Projekt II/102 hr. Hl. m. Prahy – Štěchovice, rekonstrukce, I. etapa.

Souhlasné vyjádření k ZBV – změna postupu prací v km 6,03-6,42

Akce: II/102 hr. hl. m. Prahy – Štěchovice, rekonstrukce (1. etapa)

Název stavby: II/102 hr. hl. města Prahy-Štěchovice, rekonstrukce. ETAPA I.

Předmět měření: SO 101 – REKONSTRUKCE VOZOVKY, PRAHA – MĚCHENICE
Úsek F, km 6,030 – kú – vpravo – frézování vozovky

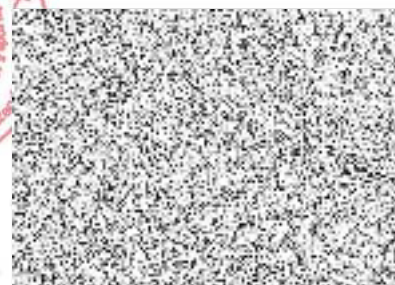
asfaltové vrstvy	2062 m ² x 0,114 m	235,1 m ³
sanace u ČS	240 m ² x 0,06 m	14,1 m ³
dofrézování zbytků asfaltu	210 m ² x 0,03 m	6,3 m ³
frézování betonu při reprofilaci	1180 m ² x 0,02 m	23,6 m ³
lokální sanace betonové desky	122 m ² x 0,195 m	23,8 m ³
trhlina v beton. desce 6,060 – 6,284		186,6 m

výjezd z Měchenic km 6,340

asfalt	146,9 m ² x 0,102 m	14,98 m ³
odstranění žulových kostek	146,9 m ²	
odstranění pískového podloží	146,9 m ² x 0,2 m	29,4 m ³

Předmět měření: SO 101 – REKONSTRUKCE VOZOVKY, PRAHA – MĚCHENICE
Úsek F, km 6,030 – kú – vpravo – konstrukční vrstvy

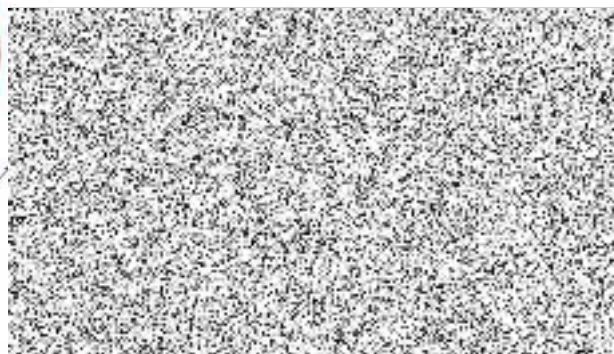
SAL	2062 m ²
ACP tl. 60 mm	240 m ²
ACL	2062 m ²
ACO	517 m ²

výjezd z Měchenic km 6,340

ACL	146,9 m ²
ACO	146,9 m ²

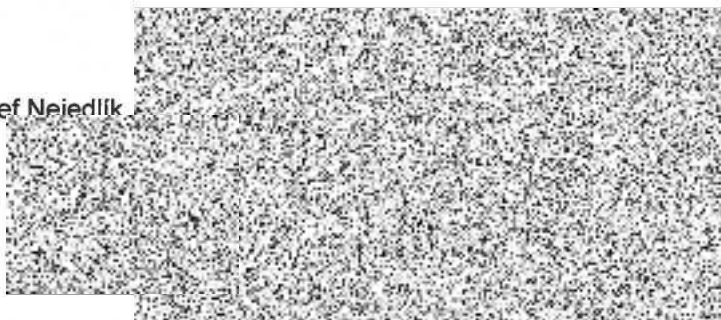
Již v přípravě stavebních prací na rok 2021 jsme na KD 38 ze dne 21.9.2020 avizovaly nutnost prověření stávajícího stavu železobetonové lávky nezjištěného vlastníka, přemostující silnici II/102 v 5,646 Km staničení stavby a její kolize s plánovaným prováděním stavebních prací v roce 2021.

Při plánovaném provádění zemních prací pro založení objektu SO 251 zdi 12,13 a 14 od 19.1.2021 na levé polovině vozovky v úseku km 5,550 – 6,050 (u Vltavy naproti kempu v Měchenicích) máme jako zástupce zhotovitele STRAKELL BAGER obavu ze stability stávající ŽB lávky.

Zemní práce se mají provádět v blízkosti základů Vltavské opěry lávky (oválného pilíře s dvourámovými konzolami) a neznáme její založení ani její ŽB konstrukci. Spodní schodišťové rameno je v pozici nově navrhované ŽB opěrné zdi.

Tato kolize a následné provádění prací nebylo v Zadávací dokumentaci stavby nijak řešeno.

S ohledem na zjištěnou skutečnost Vás jako zástupce objednatele a TDS žádáme v souladu se smlouvou o dílo o **písemný pokyn**, jak má být v pracích pokračováno a do té doby jsou práce v úseku 5,641 – 5,651 Km zastaveny.

Zástupce investora bere na vědomí potřebu demolice železobetonové lávky nezjištěného vlastníka přemostující rekonstruovanou komunikaci II/102 v km 5,646 z důvodu kolize této lávky s realizovanými stavebními pracemi. Vzhledem k uvedenému požaduje po zhotoviteli realizaci demolice lávky včetně všech potřebných souvisejících úkonů (včetně legislativních) v souladu s uzavřenou SOD a se souvisejícími pokyny AD a TDS jako změnu během výstavby.
